Réponses à la quatrième série de questions et commentaires du ministère du Développement durable, de l'Environnement et de la Lutte contre les changements climatiques

N/Réf: 141-18733-00  
Avril 2015

Projet d'ouverture et d'exploitation de la mine d'apatite du Lac à Paul au Saguenay-Lac-Saint-Jean

RÉPONSES À LA QUATRIÈME SÉRIE DE  
QUESTIONS ET COMMENTAIRES DU  
MINISTÈRE DU DÉVELOPPEMENT DURABLE,  
DE L'ENVIRONNEMENT ET DE LA LUTTE  
CONTRE LES CHANGEMENTS CLIMATIQUES

Figure 1. Zones avec vue sur le chemin projeté

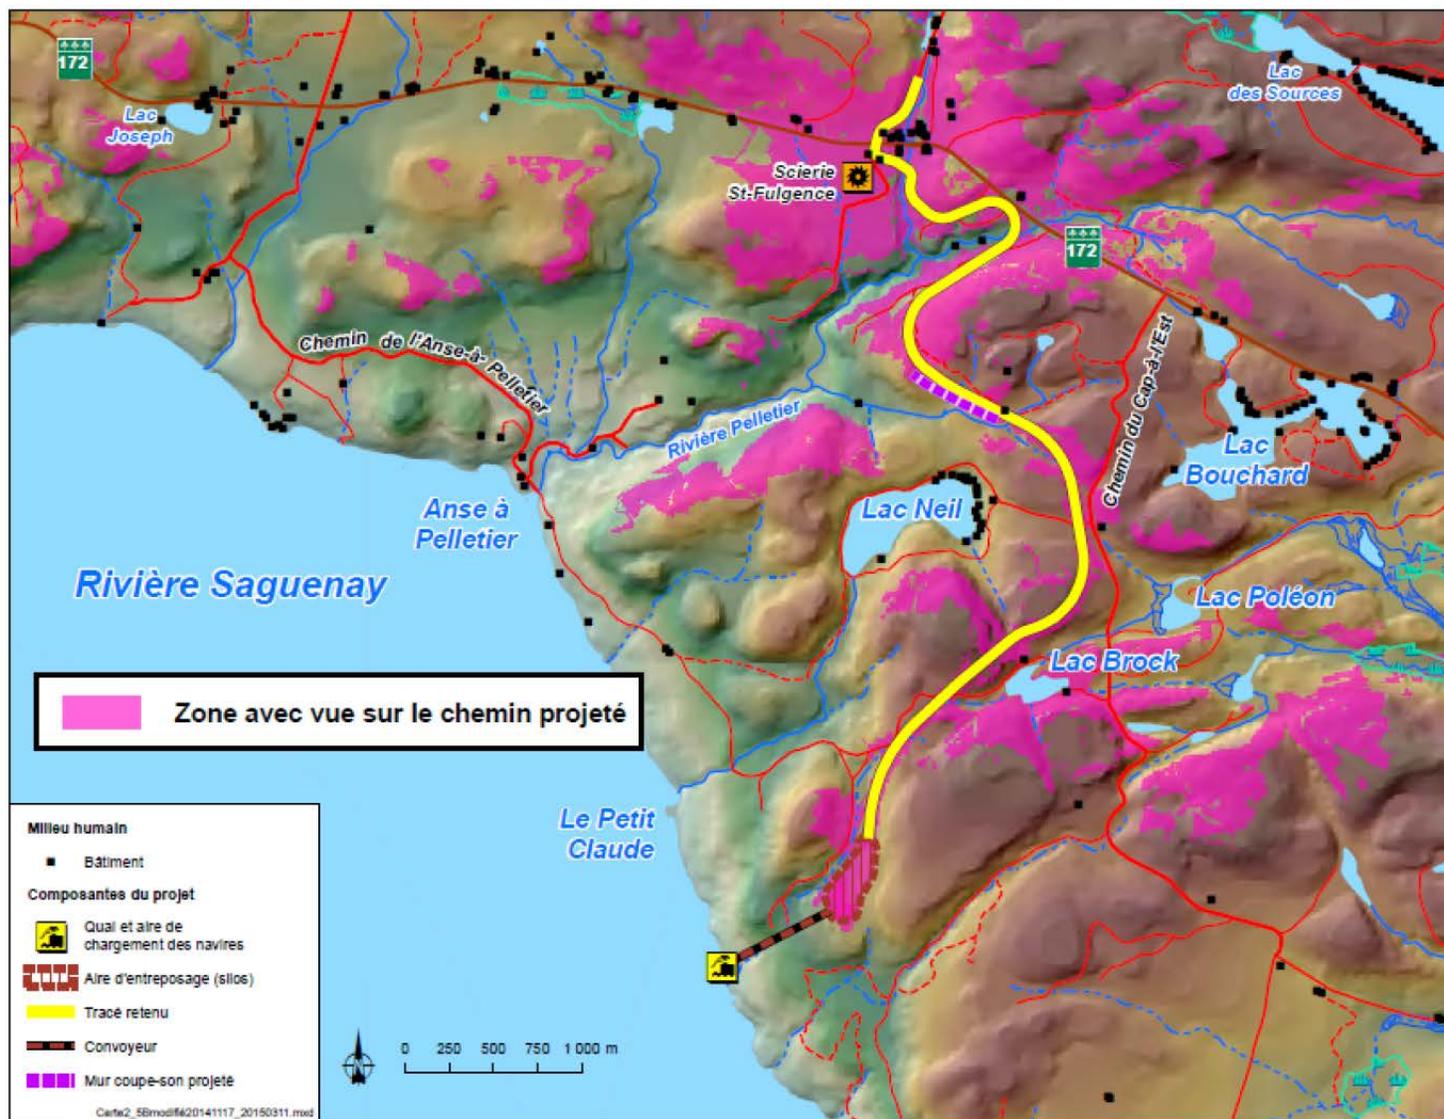
- évaluer l'impact sonore en période de construction pour le secteur au sud de la route 172;
  - effectuer une évaluation de l'impact visuel anticipé pour les résidences (permanentes et saisonnières) situées au sud de la route 172.

Il a d'abord été étudié les endroits où il serait possible d'apercevoir le chemin ou les éléments qui la composent. À la figure 1, il est présenté les zones avec vue sur le chemin projeté. Cette simulation démontre que :

1. le chemin ne sera pas visible à partir d'aucune résidence du lac Neil;
2. le chemin ne sera pas visible à partir d'aucune résidence du lac Bouchard;
3. le chemin ne sera pas visible à partir d'aucune résidence du secteur de l'Anse-à-Pelletier.

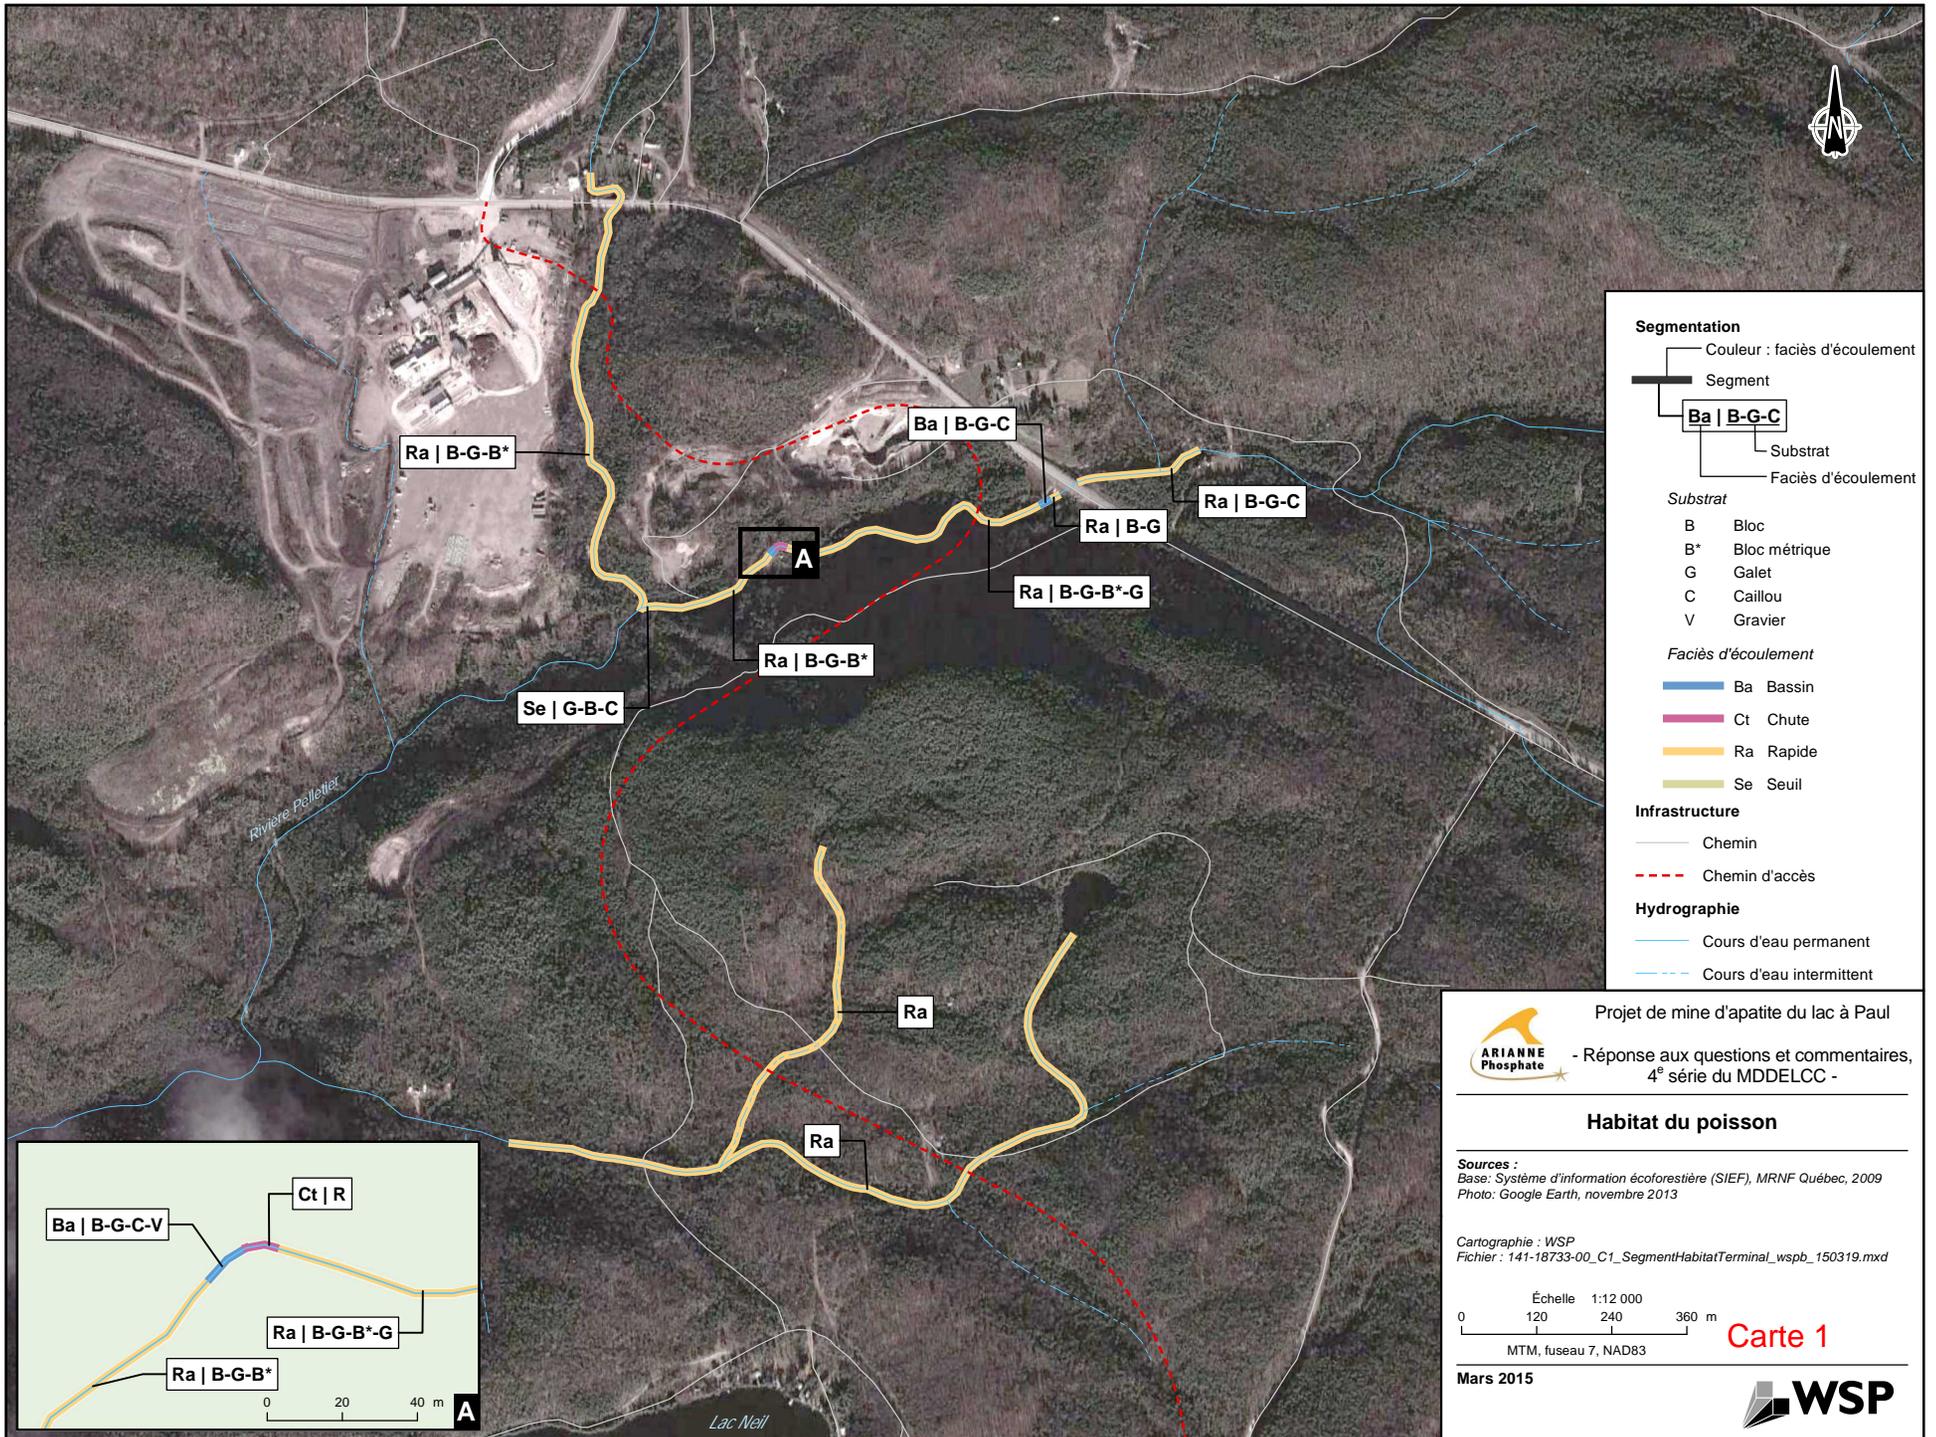
*« Par rapport à la description requise pour les cours d'eau affectés par le chemin à construire au sud de la route 172, nous comprenons qu'en cette période de l'année, il n'est pas possible de se rendre sur le terrain afin de répondre à la question. Ainsi, nous avons convenu qu'une caractérisation sommaire par photo-interprétation serait acceptable pour cette étape et qu'une caractérisation plus exhaustive pourrait être effectuée plus tard, lors de l'acceptabilité environnementale du projet. »*

La carte 1 présente les différents faciès d'écoulement et substrats observés. Les seuils identifiés sont franchissables, mais une petite chute demandera une validation au terrain. Il est fort probable que l'on retrouve des salmonidés dans ce secteur en raison des écoulements (rapides) présents.

En tout, six cours d'eau (permanents et intermittents) seront traversés par le chemin entre la route 172 et le site des silos. Il sera nécessaire de construire deux ponts au-dessus de la rivière Pelletier, respectivement d'environ 40 m et 15 m de longueur. Ceux-ci seront construits en respectant les lois, règlements, normes et politiques en vigueur. De plus, il ne devrait pas y avoir de pilier dans le lit de la rivière Pelletier, limitant ainsi l'impact environnemental de ces ouvrages sur l'habitat des poissons. Également, environ quatre ponceaux seront installés selon les normes en vigueur afin de traverser des cours d'eau de petite envergure ou des cours d'eau intermittents. Les caractéristiques de ces infrastructures et de leur mise en place seront détaillées lors de la demande de certificat d'autorisation à réaliser.

**ANALYSE DE TRACÉS ALTERNATIFS PROPOSÉS POUR LE  
CONTOURNEMENT DU LAC ROUVRAY**

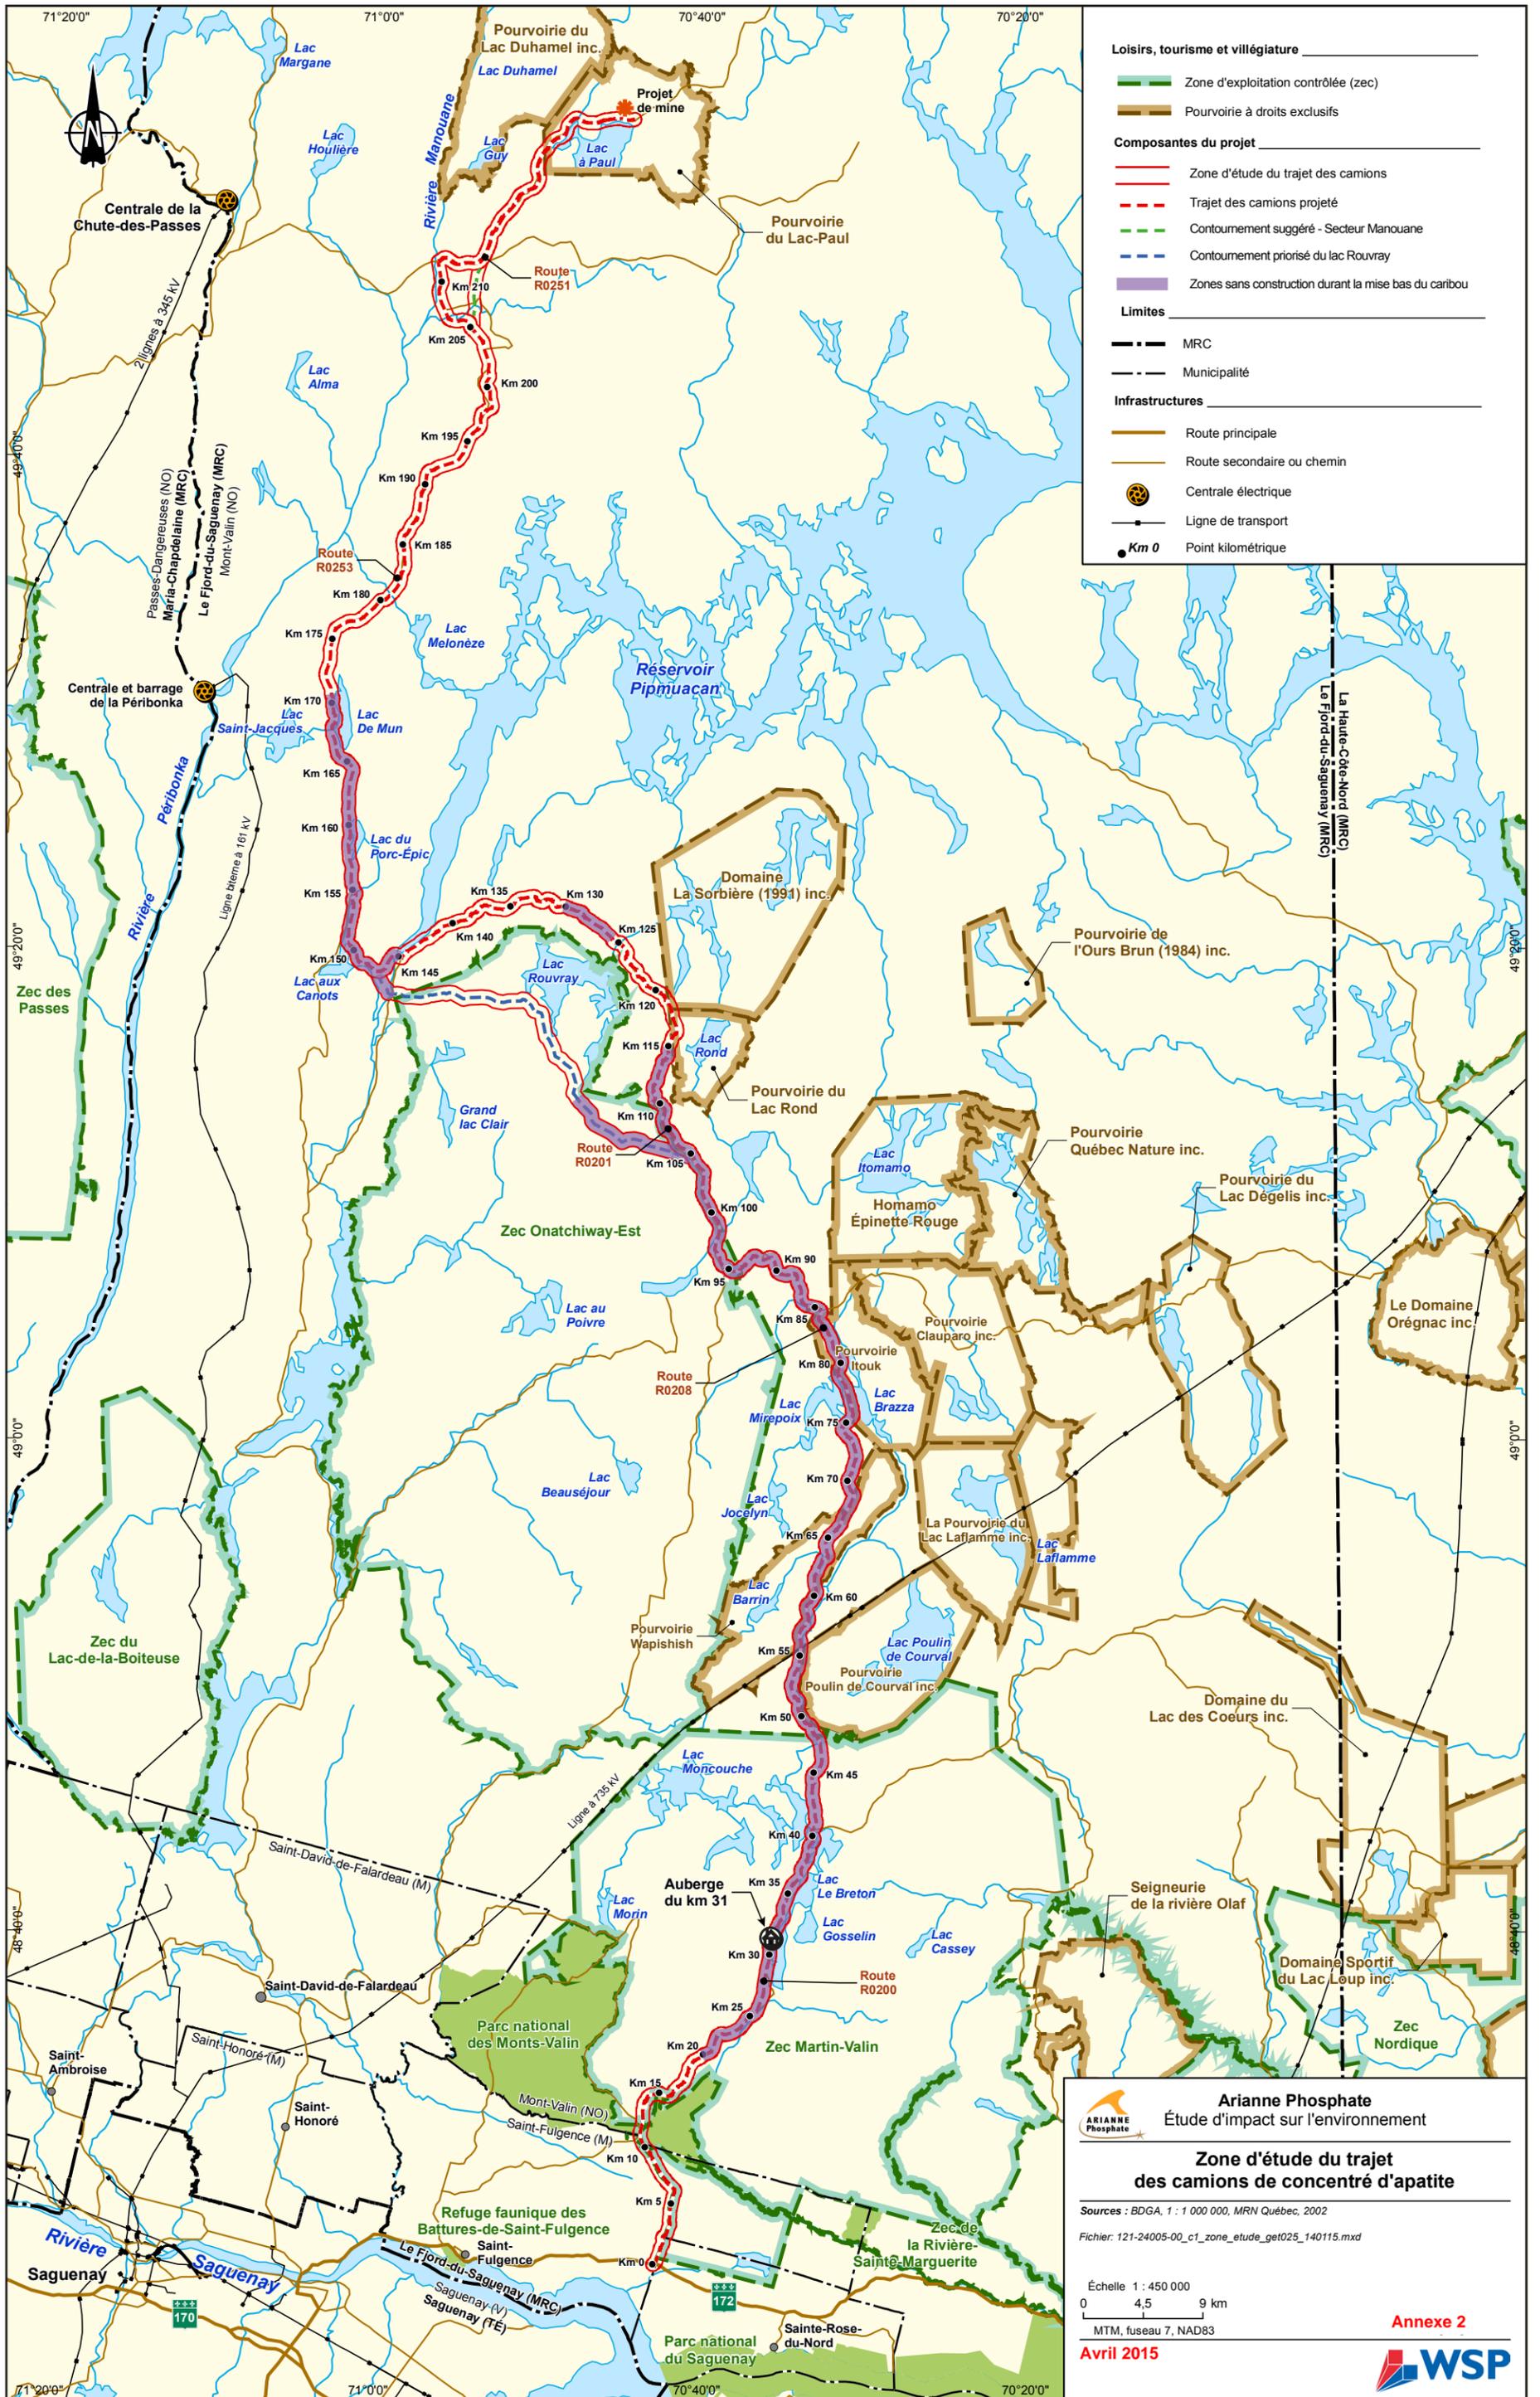
Arianne Phosphate a présenté, dans son document de réponses à la première série de questions et commentaires (Annexe B1), un tracé passant au nord du lac Rouvray et suivant la route existante. Dans son document de réponses à la deuxième série de questions et commentaires (Annexe RQC-11c), l'initiateur présentait la possibilité d'un contournement d'environ 5 km afin d'éviter plusieurs chalets. Ce contournement impliquait la construction d'une nouvelle route. Finalement, dans son document de réponses à la troisième série de questions et commentaires, l'initiateur présente plutôt un contournement passant au sud du lac Rouvray et impliquant une nouvelle route à construire d'au moins 30 km. De plus, des échanges entre le MDDELCC et le MERN ont révélé que le MERN n'était pas totalement en accord avec le tracé proposé par l'initiateur et que des contre-propositions avaient été effectuées en décembre 2014. Ainsi, cette section du tracé ne serait pas définitive et l'initiateur mentionne ne pas avoir conclu d'entente avec l'ensemble des parties prenantes de ce secteur.

Considérant qu'une nouvelle route de 30 km est susceptible d'engendrer des impacts importants, il est requis qu'une analyse de variantes adéquate soit effectuée pour cette section. En effet, malgré le fait que cette portion du tracé ait considérablement changé et évolué, l'initiateur n'a pas présenté les avantages et les inconvénients de chacune des options envisagées. La comparaison des variantes doit être effectuée aux niveaux environnemental, technique, économique et social et les différentes variantes doivent être présentées et comparées entre elles à partir de données factuelles et pondérées. L'initiateur doit réaliser cet exercice pour l'ensemble des variantes envisagées pour ce tronçon, en incluant celles proposées par le MERN en décembre 2014 ou toutes autres options non présentées jusqu'à présent, mais qui seraient considérées.

La carte à l'annexe 1 présente l'ensemble des tracés qui ont fait l'objet d'une étude plus détaillée. Il est à noter que d'autres variantes ont été regardées, mais elles ont été écartées à une étape préliminaire en raison de contraintes techniques, environnementales ou sociales. Le tableau 2 à la page suivante présente les résultats d'analyse de l'étude comparative des tracés. Le tracé A est le scénario original empruntant les chemins existants. Il est à noter que pour le tracé A, les endroits où les courbes sont problématiques ont également été améliorés lors de cette analyse.

À la suite de la comparaison des 11 alternatives de tracés pour le secteur du lac Rouvray, la variante B3 apparaît préférable, principalement pour les raisons suivantes :
